**PARQUES NACIONALES
NATURALES DE COLOMBIA**

RESOLUCIÓN NÚMERO 20266530000335 DE 24-08-2026

“Por medio de la cual se autorizan unas actividades de Adecuación, Reposición o Mejora de unas estructuras al interior del Parque Nacional Natural Los Corales del Rosario y de San Bernardo y se adoptan otras determinaciones”

Imagen 12. Fotografía con vista aérea georreferenciada, año 1995

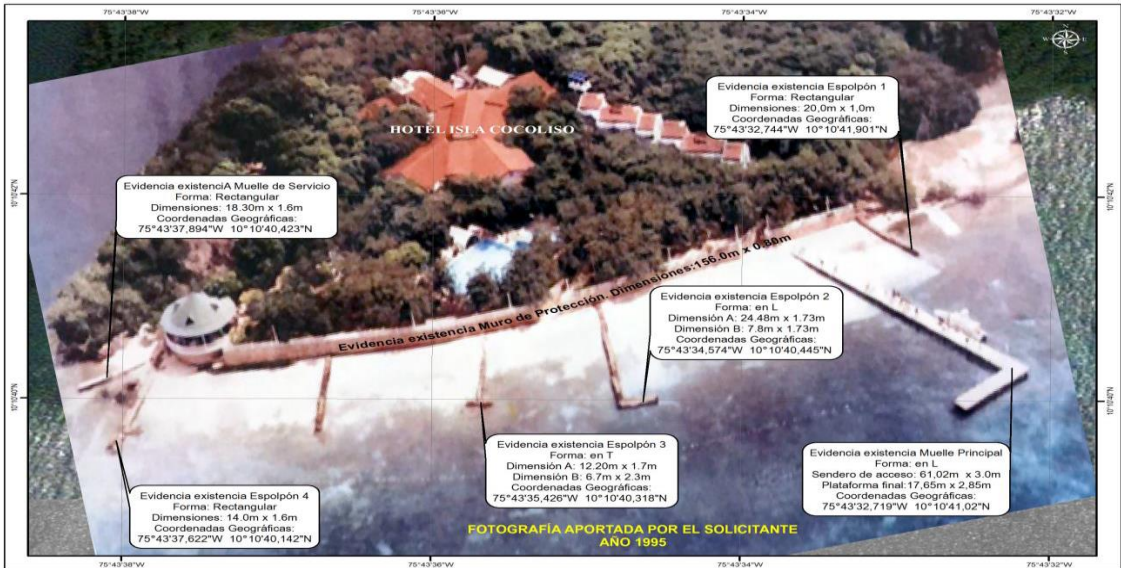
No obstante, mediante la herramienta del Sistema de Información Geográfica del Área Protegida, la fotografía aportada por el solicitante del año de 1995, fue georreferenciada y digitalizada; para la obtención de áreas y dimensiones de las infraestructuras con solicitud de permiso para reparación o adecuación de obras al frente al Bien Baldío Reservado de la Nación denominado "Cocoliso" (Ver imagen 12)

De acuerdo con la información disponible analizada en desarrollo del presente trámite, fue posible determinar que anterior a 1996 existían los sistemas de protección costera y las estructuras de acceso al Baldío Reservado de la Nación denominado "COCOLISO"; que hace parte de las reparaciones solicitadas en la presente solicitud. En consecuencia, acorde a los análisis y verificaciones realizadas por el Área Protegida, se considera que técnicamente es factible avalar para la realización de las reparaciones, adecuaciones, y mejoras, las siguientes infraestructuras, así:

En este orden de ideas, a partir de las verificaciones técnicas efectuadas por el Área Protegida y la validación cartográfica en su Base de Datos Geográfica, se determina la factibilidad técnica del trámite solicitado. En consecuencia, se emite **concepto favorable** para la reparación, adecuación y mejora de las infraestructuras existentes, descritas en la tabla que antecede, avalando las especificaciones y dimensiones previamente detalladas.

En ninguna circunstancia este concepto avala u autoriza la realización de obras nuevas o estructuras diferentes a las descritas en dicha solicitud. Igualmente, no debe incrementar el área de las infraestructuras preexistentes, es decir, se deben mantener las dimensiones de acuerdo a lo autorizado por la DTCA.
